Oggetto:[ID_VIP:4191] – S.S.7 ter “Itinerario Bradanico Salentino”- Lavori di ammodernamento del Tronco Manduria-Lecce - Valutazione preliminare ai sensi dell’art. 6, c. 9, del D. Lgs. n. 152/2006. Comunicazione esito valutazione.

NOTA TECNICA

Raffronto tra il progetto oggetto dell'istanza e quello escluso dalla VIA con Determina Regionale n.461/2010

Figura 2 – Confronto tra progetto definitivo approvato escluso dalla VIA e progetto attuale (Fonte: Allegati alla Lista di controllo)

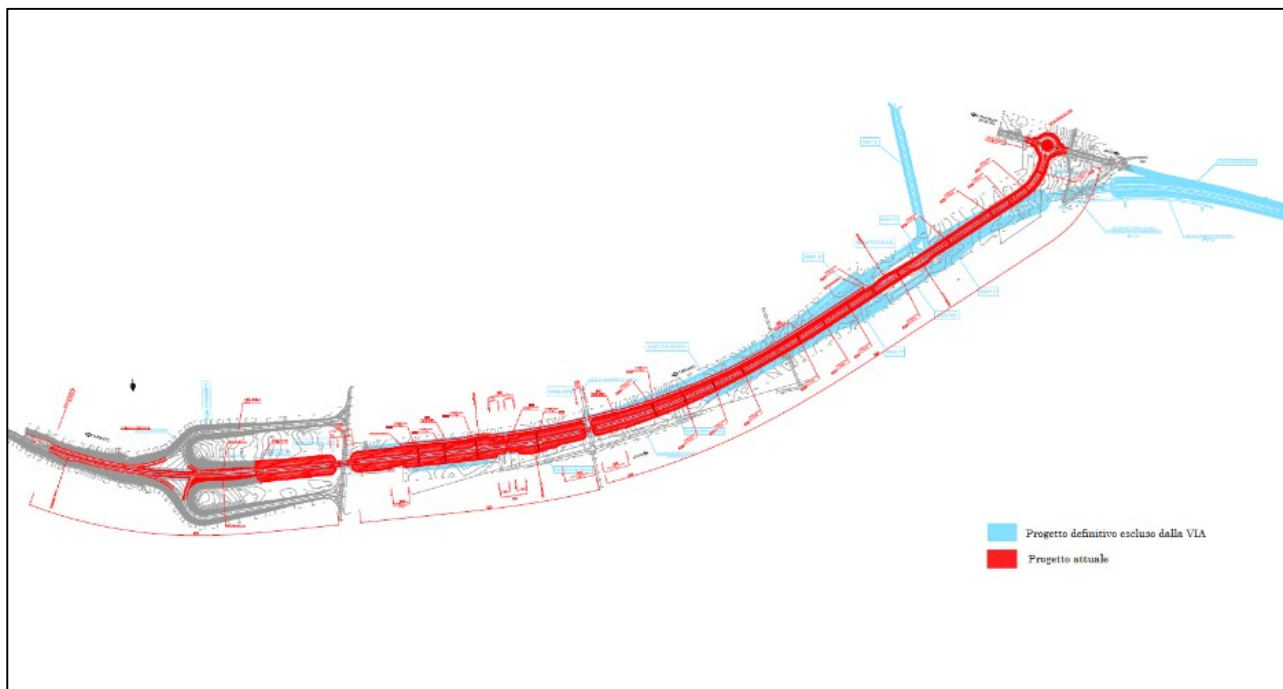
Il precedente progetto definitivo prevedeva una sezione stradale di tipo III CNR 78/80 e quindi a doppia carreggiata e due corsie per senso di marcia; si sviluppava planimetricamente su terreni semi pianeggianti e privi di incisioni o rilievi, mentre dal punto di vista altimetrico lo sviluppo avveniva sempre in rilevato e con l'interposizione di quattro opere d'arte rispettivamente di 10, 5, 5 ed 1 luce (*cfr. Figura 2*).

La proposta progettuale oggetto della presente valutazione preliminare riguarda la realizzazione del 2° stralcio funzionale e prevede il passaggio ad una soluzione a singola carreggiata con sezione tipo

C1 extraurbana secondaria con singola corsia per senso di marcia, mantenendo l'andamento planimetrico del nuovo asse stradale sostanzialmente come quello del progetto definitivo approvato ad eccezione della realizzazione di una intersezione del tipo a rotatoria nel tratto finale di innesto alla SS7 TER.

Figura 3- Carreggiata bidirezionale a due corsie (Fonte: Allegati alla Lista di controllo)

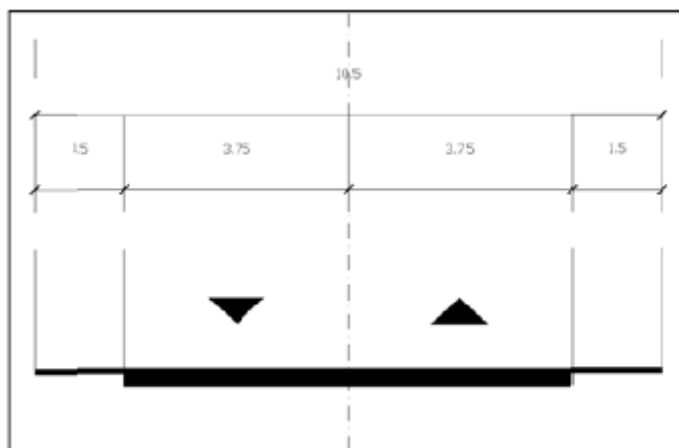
La piattaforma (*cfr Figura 3*) è costituita, in sede naturale, da una carreggiata bidirezionale a due corsie di 3.75 m di larghezza, con banchine da 1.50 m, per una larghezza complessiva di 10.50 m.

Figura 4- Sezione tipo corrente rilevato (Fonte: Allegati alla Lista di controllo)

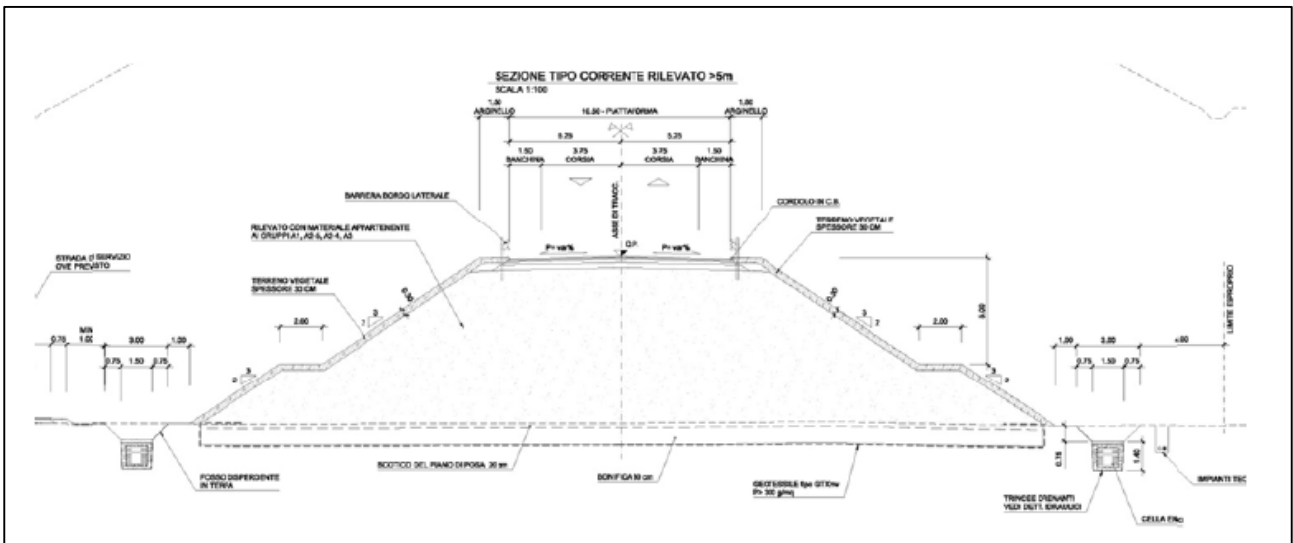
Considerando la struttura stradale in rilevato, gli elementi marginali sono costituiti da arginelli erbosi, di larghezza minima pari a 1,50 m, che alloggiavano le barriere di sicurezza, delimitati a bordo piattaforma da cordolo in conglomerato bituminoso. La conformazione delle scarpate, rivestite con

terra vegetale dello spessore di 30 cm, di norma ha una pendenza strutturale massima del 2/3 con banca di 2.00 m per altezze del rilevato superiori a 5.00. (cfr. Figura 4).

Figura 5 - Sezione Rotatoria (Fonte: Allegati alla Lista di controllo)

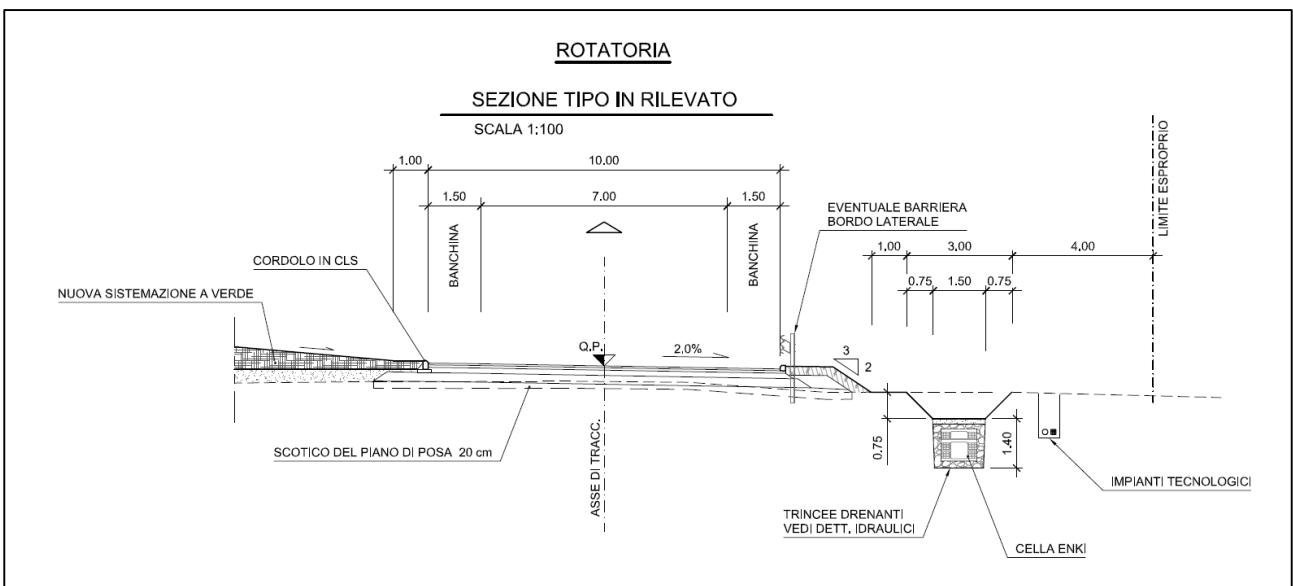
Nella zona finale del tracciato in corrispondenza dell'attuale SS7 Ter si è realizzato l'innesto con quest'ultima mediante rotatoria di tipo convenzionale (cfr. Figura 5).

Le dimensioni della rotatoria sono:

- diametro esterno 46,00 m;
- larghezza corsia dell'anello 7,00 m;
- banchine in destra e sinistra da 1,50 m;
